Nr postępowania: GUM2023ZP0039

postępowanie o udzielenie zamówienia publicznego prowadzone w trybie przetargu nieograniczonego, na podstawie art. 132 ustawy z dnia 11 września 2019 r. - Prawo zamówień publicznych (Dz. U. z 2022 r. poz. 1710 ze zm.) pn. **Budowa Uniwersyteckiego Centrum Stomatologicznego Gdańskiego Uniwersytetu Medycznego przy ul. M. Skłodowskiej – Curie w Gdańsku.**

Gdański Uniwersytet Medyczny jako Zamawiający, na podstawie art. 135 ust. 2 i 6 ustawy Pzp, udziela odpowiedzi na pytania, które wpłynęły w niniejszym postępowaniu. Działając na podstawie art. 137 ust. 1 i 2 ustawy Pzp, Zamawiający dokonuje zmiany treści SWZ poprzez zamieszczenie dodatkowych załączników.

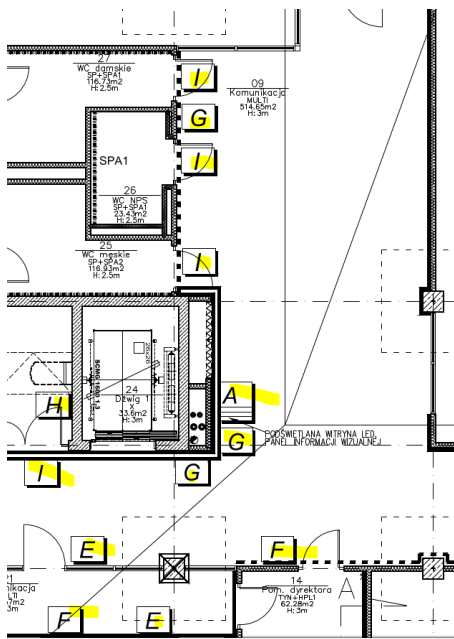
Prosimy o wskazanie na rzutach poszczególnych kondygnacji wewnętrznych ścian murowanych (pozycja uwzględniona w przedmiarze) lub potwierdzenie, że takich ścian nie wykonujemy.

Na kondygnacji parteru ściany żelbetowe wykonać wg konstrukcji, pozostałe ściany pokazane na architekturze jako murowane wykonać jako ściany z gazobetonu wypełniające, oddylatowane do stropu. W pomieszczeniach technicznych i garażu na kondygnacji podziemnej obudowy szachtów instalacyjnych wykonać z gazobetonu lub w systemie suchej zabudowy GKB w odpowiedniej klasie odporności pożarowej.

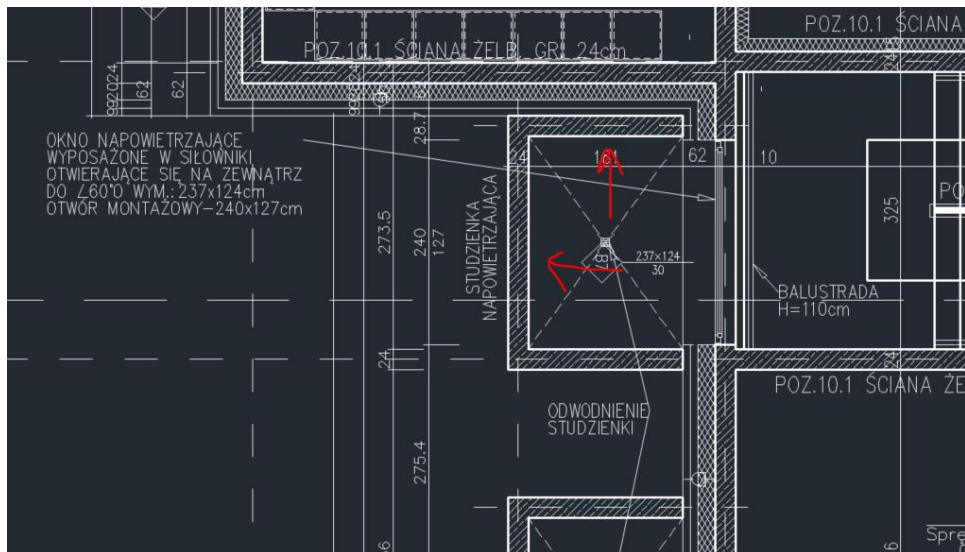
Prosimy o wskazanie, gdzie znajdują się ściany murowane - pozycja 80 d.2.30 w Przedmiarze Inwestorskim.

Na kondygnacji parteru zaprojektowano ściany wypełniające, oddylatowane od stropu, wykonane z gazobetonu. Przewidziano również obudowy szachtów instalacyjnych z gazobetonu gr. 12 cm lub w systemie suchej zabudowy GKB w odpowiedniej klasie odporności pożarowej.

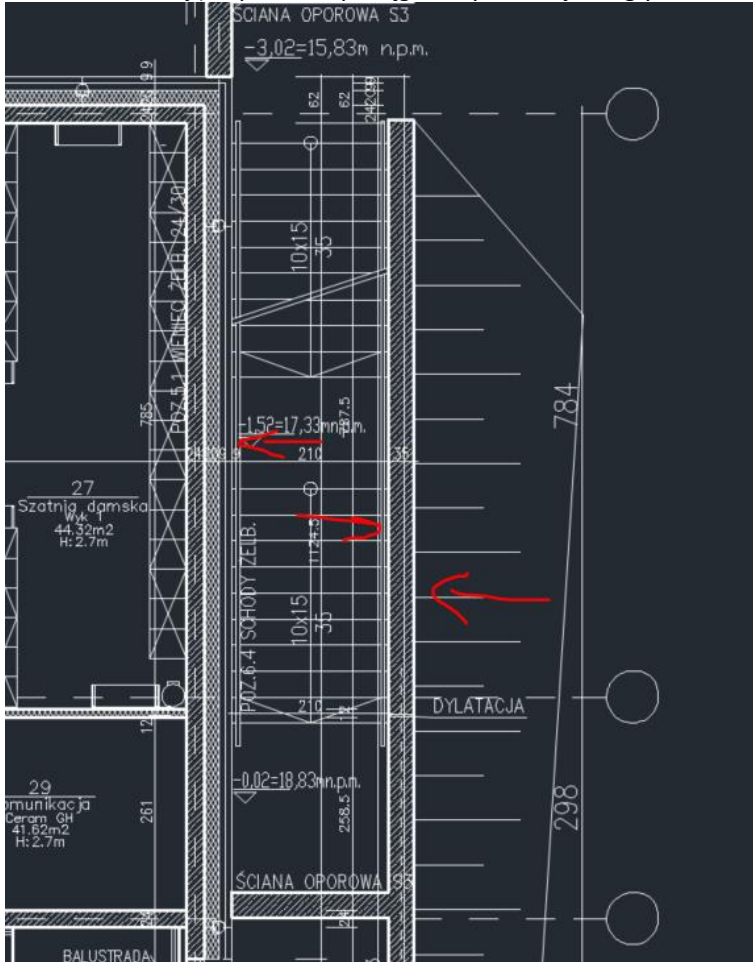
Prosimy o informację w jaki sposób mają zostać wykończone ściany schodów i ramp zewnętrznych ( ściany od wewn i zewn konstrukcji) Czy ma to być ciąg dalszy elewacji z cegły?

Ściany budynku jak elewacja, ściany zewnętrzne(schodów i ramp) wykończone powłoką hydrofobizującą (bezbarwny impregnat).

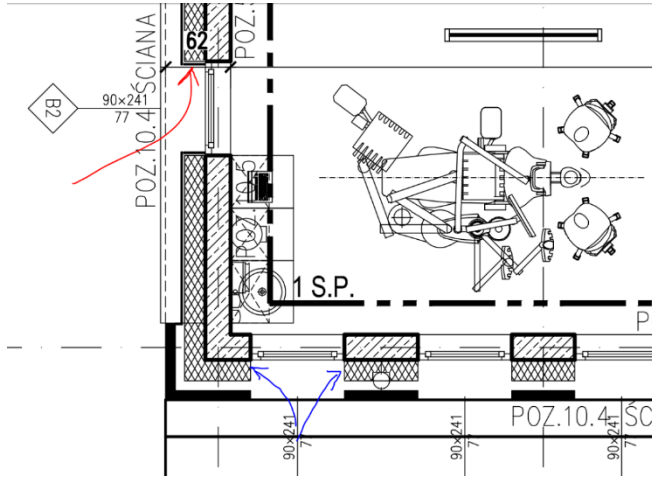
Ościeża oznaczone na czerwono wg projektu zostaną wykończone w systemie elewacji wentylowanej ze spieków kwarcowych gr 5,6mm (tak jak elewacja, w której obrysie są te okna). Prosimy o informację w jaki sposób mają zostać wykończone ościeża okien w elewacji wentylowanej z cegły pełnej, oznaczone kolorem niebieskim na załączonym rzucie ekranu?

W miejscu gdzie na elewacji Projektant przewidział zastosowanie cegły, należy wykonać glify okienne ze spieków kwarcowych.

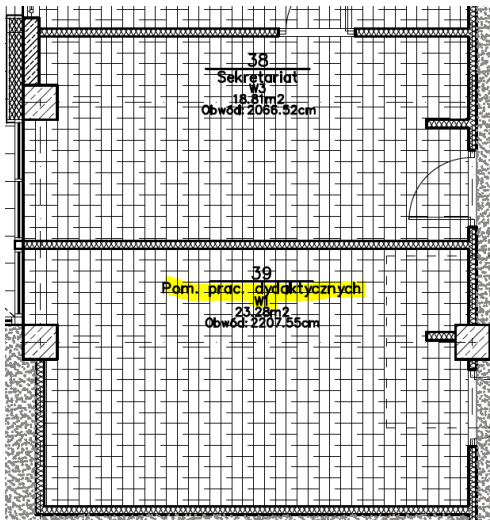
Prosimy o informację jakie wykończenie posadzki powinno być w pomieszczeniu 39 na rzucie przyziemia, zgodnie z opisem jest to wykończenie W1, natomiast oznaczenie na rzucie wskazuje na typ W3.

W1.

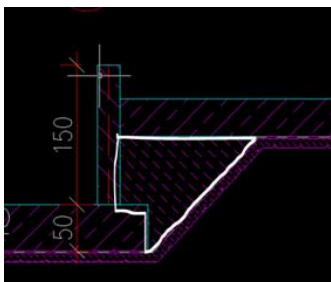
Prosimy o informacje jak należy wypełnić przestrzeń pomiędzy płytą fundamentową gr. 40cm, a pogłębieniem pod posadowienie szybu windowego. Przestrzeń ta nie została opisana na rysunku.

Piaskiem stabilizowanym cementem (RM10) zagęszczonym do  $I_s=0,98$  lub podbetonem.
